NOTE DE CALCUL TECHNIQUE & CONFORMITÉ NF C 15-100

Projet : Immeuble R+4 - SCI Résidence Mpita
Date de l'étude : 2026-07-04
Concepteur : MENDEW

Tableau : TGBT
Dimensions : 2 rangée(s), 18 modules
Alimentation : 230V Monophasé (1P+N)
Puissance Installée : 242.70 kW
Coeff. Foisonnement : 0.60
Puissance Simultanée : 145.62 kW
Courant de Ligne estimé : 703.5 A
Abonnement préconisé : 12 kVA (60A)

Schéma unifilaire du tableau TGBT

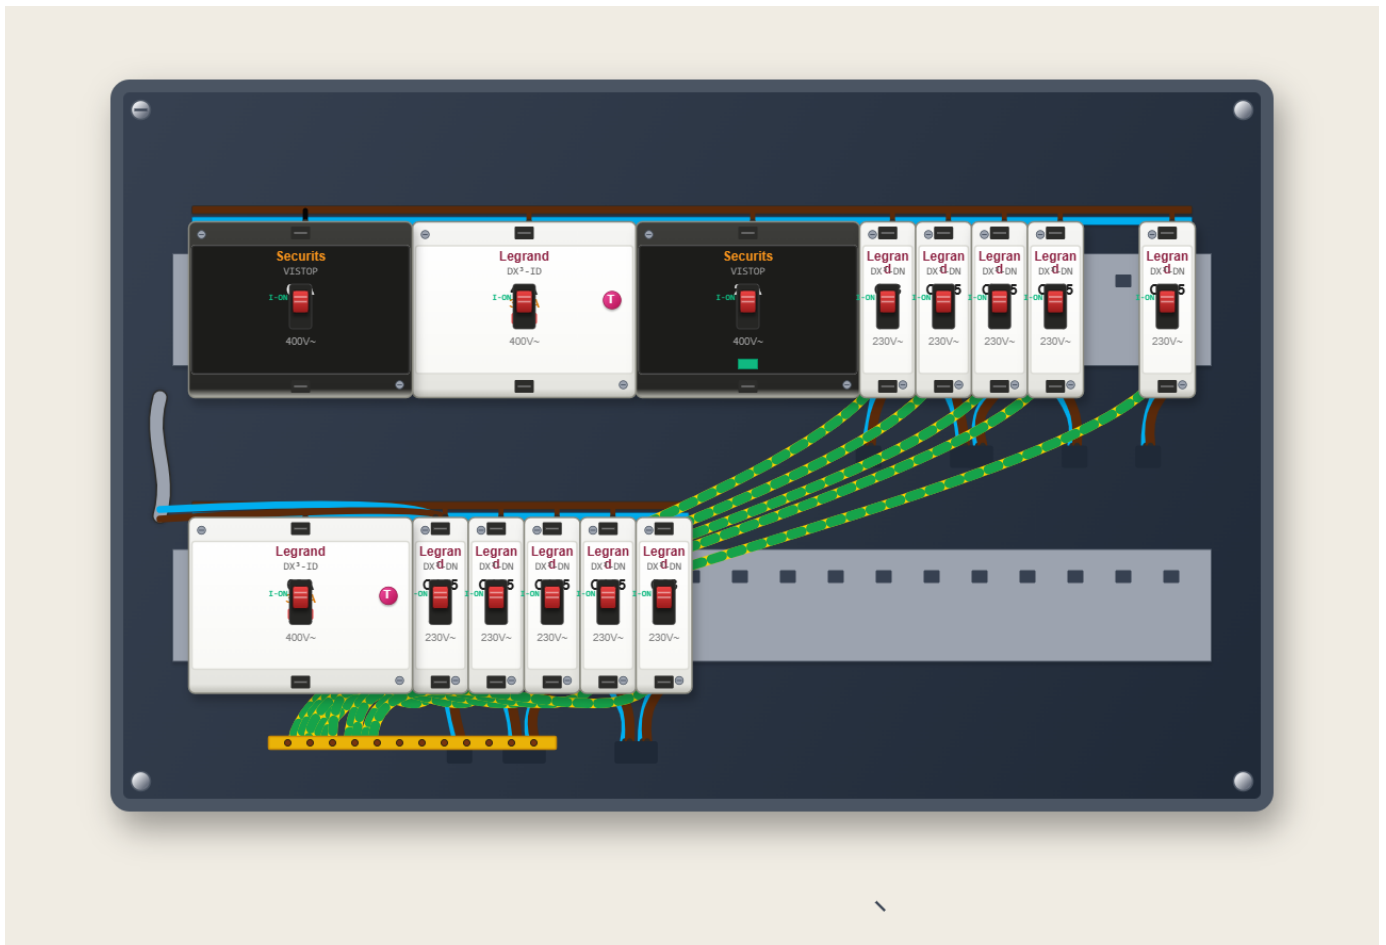
⚠ **NON-CONFORMITÉS DÉTECTÉES (16 anomalie(s)) :**

- [WARNING] Le calibre du disjoncteur (63A) dépasse la limite conseillée par la NF C 15-100 pour ce type de circuit (16A).
- [WARNING] Le calibre du disjoncteur (125A) dépasse la limite conseillée par la NF C 15-100 pour ce type de circuit (16A).

- [WARNING] Le calibre du disjoncteur (125A) dépasse la limite conseillée par la NF C 15-100 pour ce type de circuit (16A).
- [WARNING] Le calibre du disjoncteur (125A) dépasse la limite conseillée par la NF C 15-100 pour ce type de circuit (16A).

- [WARNING] Le calibre du disjoncteur (125A) dépasse la limite conseillée par la NF C 15-100 pour ce type de circuit (16A).
- [ERROR] Le calibre du disjoncteur (125A) est inférieur au courant d'emploi estimé (152.17A). Surcharge prévisible.

- [WARNING] Le calibre du disjoncteur (125A) dépasse la limite conseillée par la NF C 15-100 pour ce type de circuit (16A).
- [ERROR] Le calibre du disjoncteur (125A) est inférieur au courant d'emploi estimé (152.17A). Surcharge prévisible.

- [WARNING] Le calibre du disjoncteur (125A) dépasse la limite conseillée par la NF C 15-100 pour ce type de circuit (16A).
- [ERROR] Le calibre du disjoncteur (125A) est inférieur au courant d'emploi estimé (152.66A). Surcharge prévisible.

- [WARNING] Le calibre du disjoncteur (125A) dépasse la limite conseillée par la NF C 15-100 pour ce type de circuit (16A).
- [ERROR] Le calibre du disjoncteur (125A) est inférieur au courant d'emploi estimé (152.17A). Surcharge prévisible.

- [WARNING] Le calibre du disjoncteur (125A) dépasse la limite conseillée par la NF C 15-100 pour ce type de circuit (16A).
- [WARNING] Le calibre du disjoncteur (63A) dépasse la limite conseillée par la NF C 15-100 pour ce type de circuit (16A).

- [WARNING] Surcharge potentielle de l'interrupteur différentiel (Règle de l'aval). Somme pondérée des circuits aval : 281.5A, pour un calibre de 40A.
- [WARNING] Surcharge potentielle de l'interrupteur différentiel (Règle de l'aval). Somme pondérée des circuits aval : 281.5A, pour un calibre de 63A.
